## **GRANSKNINGSUTLÅTANDE**

MSN 2021/3

### **Detaljplan för tennishall vid Samskolevägen, del av fastigheten Tattby 38:1 i Saltsjöbaden, Nacka kommun**

*Illustration över föreslagen parkering (Tyréns)*

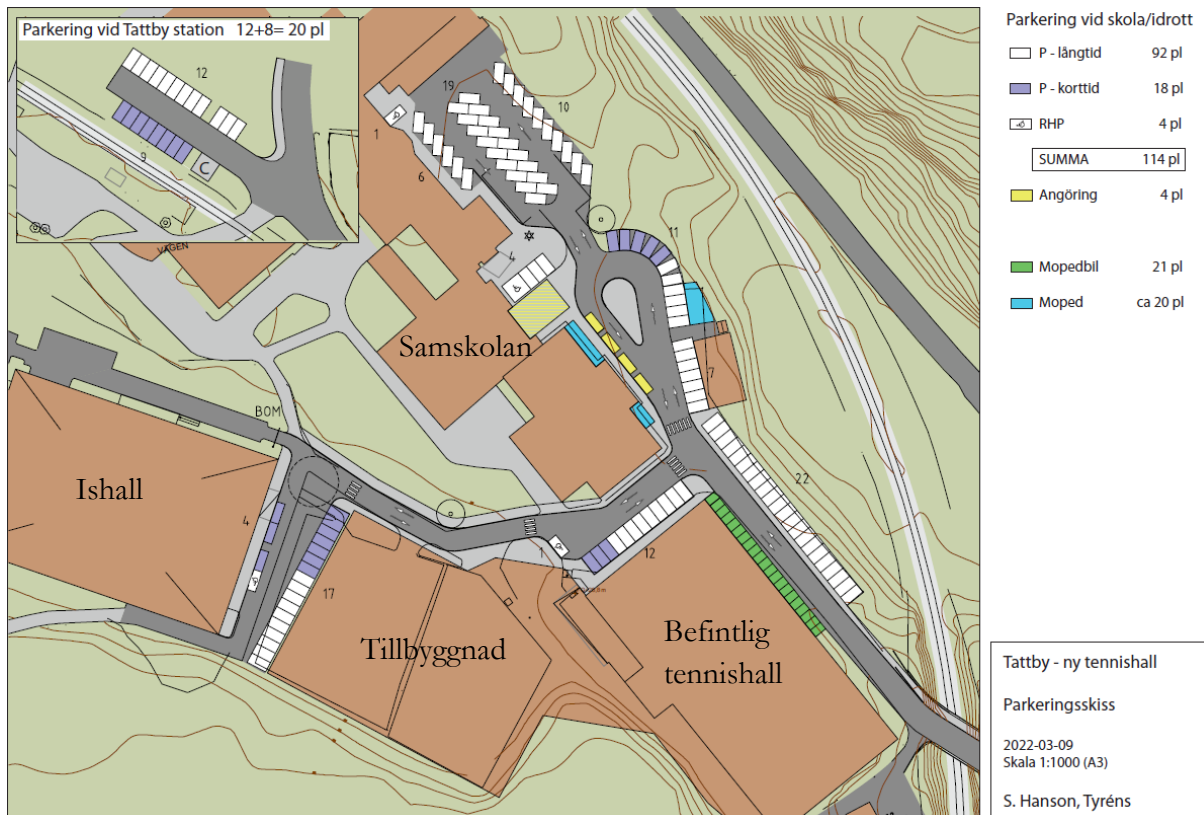
De nya parkeringsplatser som skapas i förslaget, ligger på fel sida av Samskolan sett utifrån var förskolan Nyckelpigan och Samskolans lågstadie- och fritidsverksamheter är belägna. Riskerna är därför stora att trafiksituationen bli kaotisk, framför allt på eftermiddagarna då elever och personal ska åka från skolan samtidigt som barn och föräldrar ska åka till träningen.

I samrådshandlingen presenterar man ett parkeringsförslag, enligt PM Parkeringsförslag daterat 2022-04-20, att det ska finnas 134 platser inom skolområdet. I parkeringsutredningen omnämns alla aktuella verksamheter i området enskilt utom fotbollen, där ingen specifik information som rör hur trafiken ska lösas när fotbollsplanen flyttas står att finna. I kontakt med planarkitekt fås information om att fotbollens behov är medräknat i den totala parkeringsutredningen som specificerats i PM Parkering även om fotbollen inte berörs specifikt.

Den grusade parkeringsytan som ligger öster om ishallen, där delar av ytan kommer tas i anspråk för utbyggnaden av tennishallen rymmer i dagsläget ca 35 parkeringar eller möjligen fler. I granskningsförslaget har man försökt tillskapa fler platser än i tidigare förslag, Hemsö

anser fortfarande att en minskning av de ca 35 platser som finns idag kommer skapa trafikproblem.

I den nya och fördjupade parkeringsutredning har en parkeringsskiss tagits fram, utifrån analys av platsens förutsättningar och målbild för framtida situation, som redovisar en möjlig helhetslösning som bygger på samnyttjande, se illustration ovan. Förslaget rymmer 114 bilplatser inom skol- och idrottsområdet samt dessutom 20 bilplatser vid Tattby station, det vill säga sammantaget 134 bilplatser.

Därutöver ryms parkering för mopedbil (cirka 20 platser) och moped (cirka 20 platser) samt 4 angöringsplatser avsedda för att kort stanna till för att lämna och hämta, vid Samskolan. Förslaget

I utredningsförslaget redovisas 18 platser (av totalt 134 platser) för korttidsparkering inom skol- och idrottsområdet för att tillgodose behovet av lämning/hämtning till verksamheterna. Därutöver redovisas 8 platser (av totalt 134 platser) vid Tattby station som kan nyttjas för lämning/hämtning både till skolan och till förskolan. Platserna för korttidsparkering (förslagsvis max 30 min) bör endast tillämpas under morgon och eftermiddag så att de kan nyttjas för längre besök övrig tid. Detaljplanen reglerar dock inte detta.

Den stora vändytan norr om skolans idrottsbana bibehålls för att möjliggöra vändning av buss. Mittrefugen görs överkörningsbar. Angöringsplatser för korta stopp placeras i anslutning till vändplanen. Yta för vändning av personbil ordnas vid ishallens entré. Platser för mopedbil ordnas längs tennishallens långsida. Ytor för moped ordnas längs idrottsbans fasad och bredvid värmeverket. Fyra handikappplatser placeras i anslutning till entréerna. Befintlig vägbom flyttas västerut till hörnet av ishallen. Belysning ses över och säkrare trafikhänsyn säkerställs genom föreslagen separerad gång- och biltrafik.
